**AVIS RELATIF A LA PROTECTION
CONTRE LES EVENTUELS EFFETS NOCIFS ET NUISANCES
PROVOQUES PAR LES RAYONNEMENTS NON IONISANTS
GENERES PAR DES ANTENNES EMETTRICES STATIONNAIRES**

Commune : SENEFFE - Exploitant : ORANGE

Référence exploitant : 664C1_1 / 32664C1_1 / 42664C1_1 / 52664C1_1

Rapport n° 1166 / 2023

Figure 1 : Vue en plan des lieux de séjour et des points de contrôle

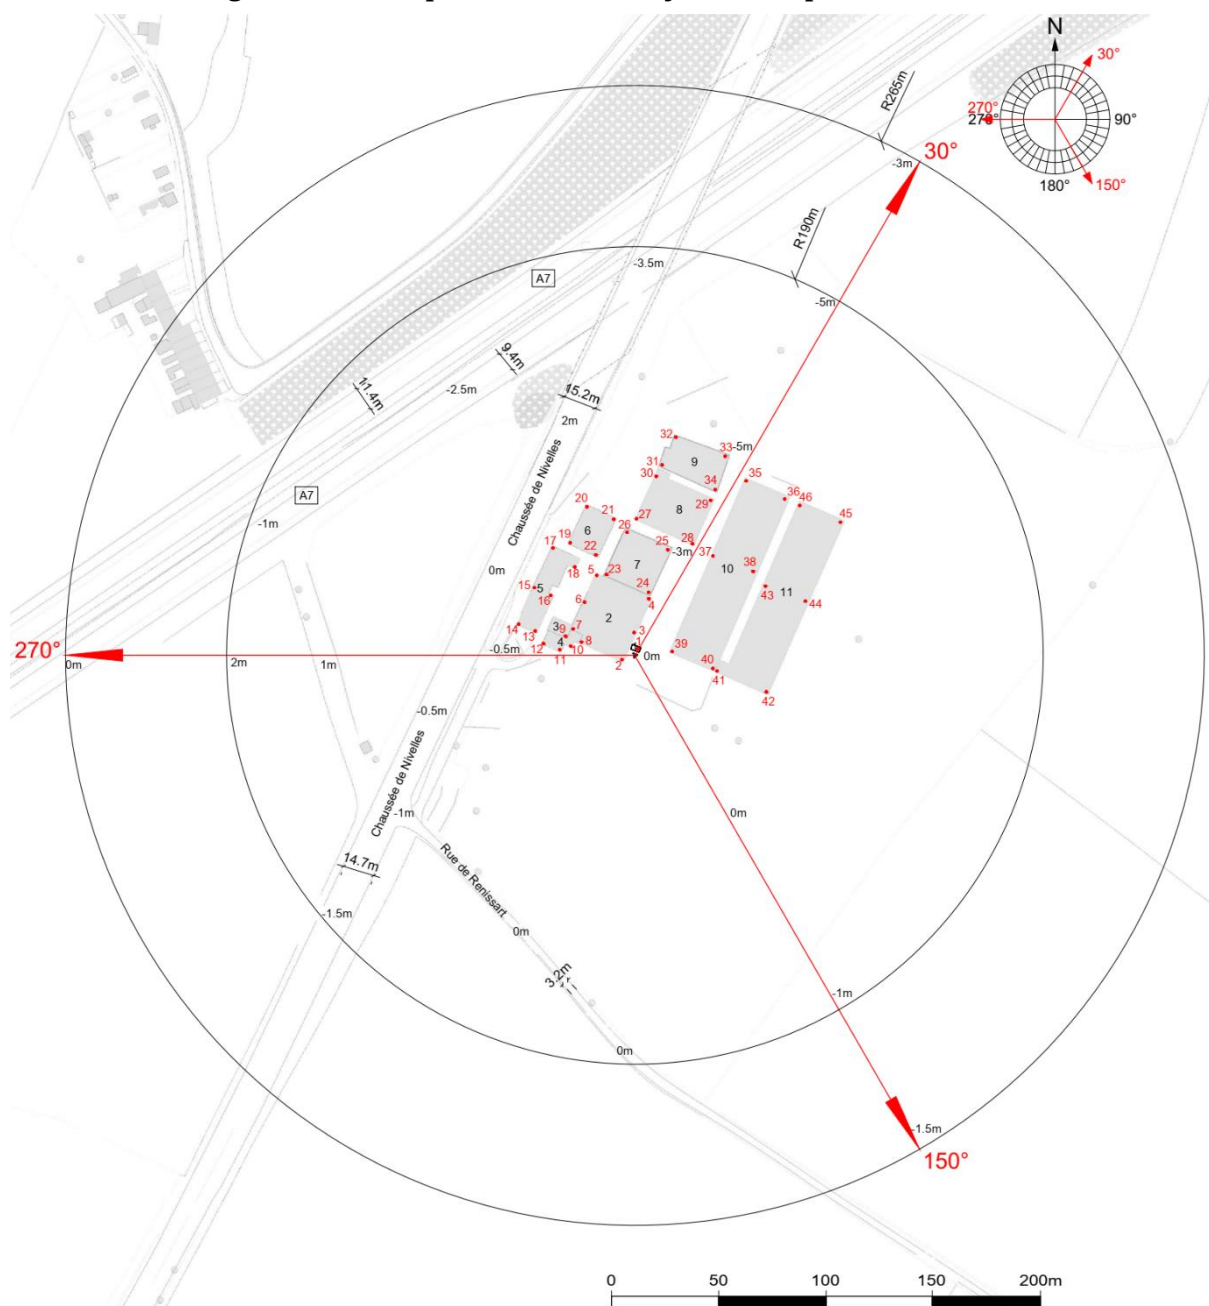
- le numéro du point de contrôle repris sur un des plans de la figure 1;
- le numéro du LS dans lequel se trouve le point de contrôle de la 1^{ère} colonne ;
- l'atténuation d'obstacle prise en compte pour le calcul de l'indice d'exposition dans le LS ;
- le résultat du calcul de l'indice d'exposition.

En ce qui concerne les antennes de l'installation mentionnées dans le tableau 1, la distance maximale à laquelle la limite pourrait être atteinte, à l'extérieur, est égale à 70,1 m. S'il n'y a pas de LS à une distance inférieure, les antennes respectent forcément la limite d'immission.

Dans le cas des LS situés à l'intérieur des bâtiments, une atténuation d'obstacle est prise en compte et il en résulte que la distance maximale à laquelle la limite pourrait être atteinte se réduit à 49,6 m.

Figure 2 : Vue en plan des installations d'antennes dans un rayon de 300 mètres autour de l'installation faisant l'objet de la demande d'avis

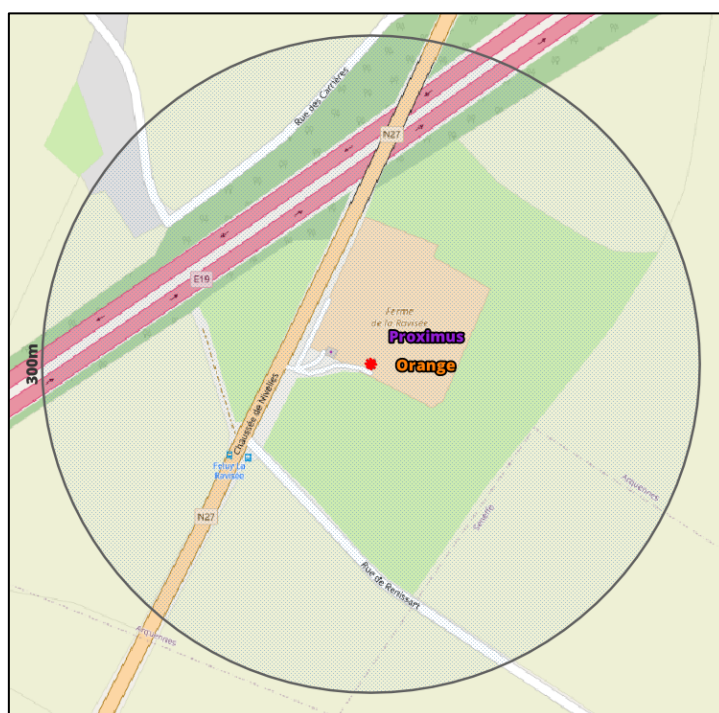
Compte tenu du nombre d'installations localisées dans la figure 2, il apparaît que l'intensité du rayonnement électromagnétique généré, dans les lieux de séjour situés à proximité de l'installation référencée dans le paragraphe 2, par l'ensemble des antennes émettrices stationnaires de l'ensemble des exploitants du même site d'antennes émettrices stationnaires respecte la limite fixée à l'article 4, § 2 du décret.
